VYSVĚTLENÍ ZADÁVACÍ DOKUMENTACE Č. 11 - 17

„Rekonstrukce a modernizace Střední uměleckoprůmyslové školy keramické a sklářské Karlovy Vary – stavební práce“

Žádost o vysvětlení Zadávací dokumentace č. 11

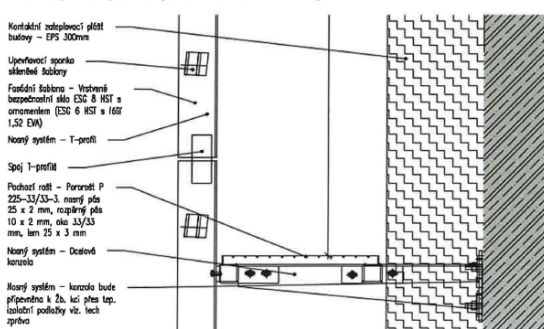
Dotaz č. 32 – LOP:

LOP krčku (LP01.04.001.03 a LP01.04.001.01) bude zaskleno pomocí sloupku z interiéru a z exteriéru bude spára přetmelena.

Prvek LP01.03.001 má skleněnou výplň v 1 kuse (bez spár) - jedná se o prvek, který má silný architektonický kontext.
